補正前

2.3.1 構造強度

補正後

図 2.3.1-2 解析モデル図 (単位: mm)

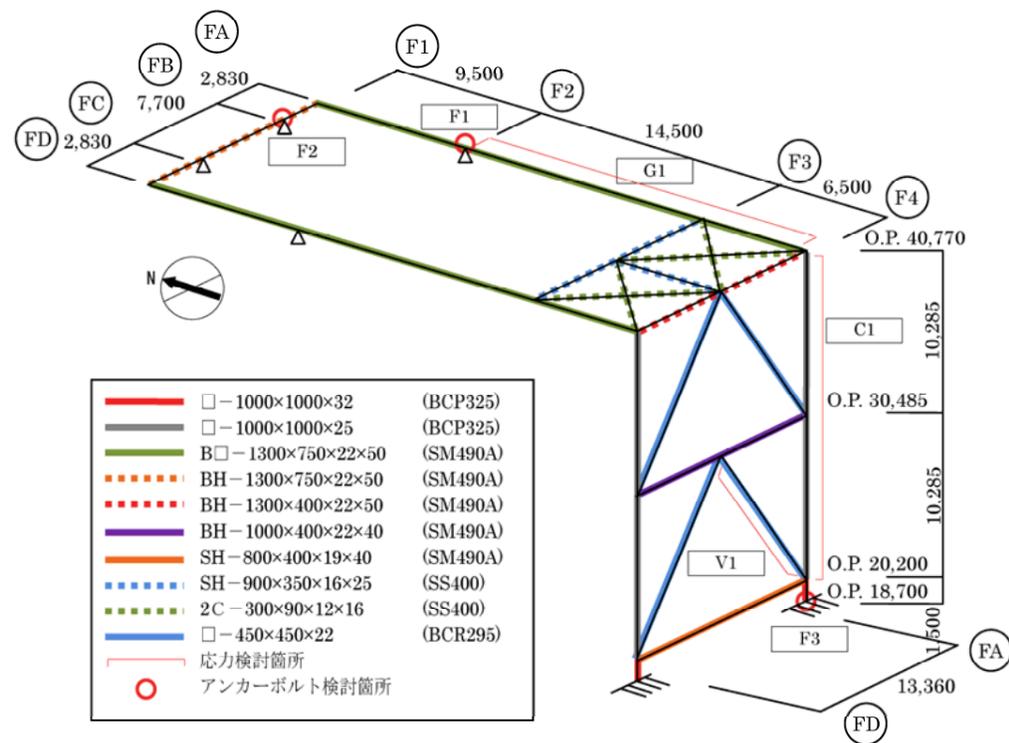
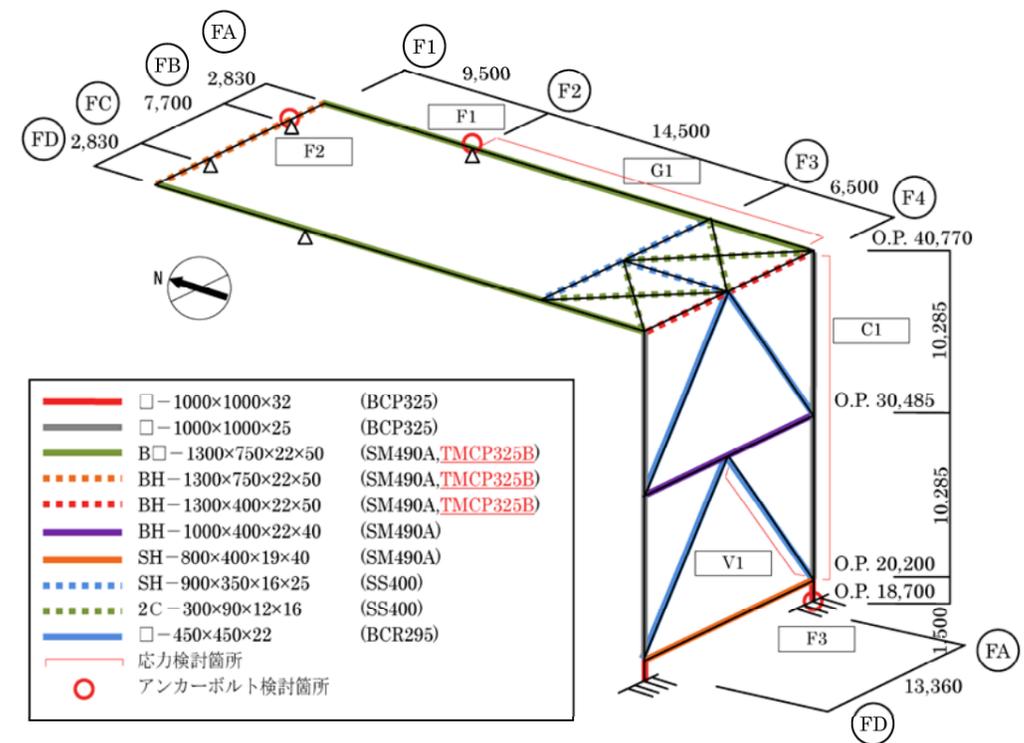
燃料取扱機支持用架構の解析モデルは、O.P. 18.70m より上部を立体架構モデルとし、柱及び梁端部の境界条件は剛接、原子炉建屋シェル壁上端はピン及び原子炉建屋南側外壁の柱脚部は固定とする。解析モデル、部材寸法及び応力検討箇所を図 2.3.1-2 に示す。

燃料取扱機支持用架構の解析モデルは、O.P. 18.70m より上部を立体架構モデルとし、柱及び梁端部の境界条件は剛接、原子炉建屋シェル壁上端はピン及び原子炉建屋南側外壁の柱脚部は固定とする。解析モデル、部材寸法及び応力検討箇所を図 2.3.1-2 に示す。
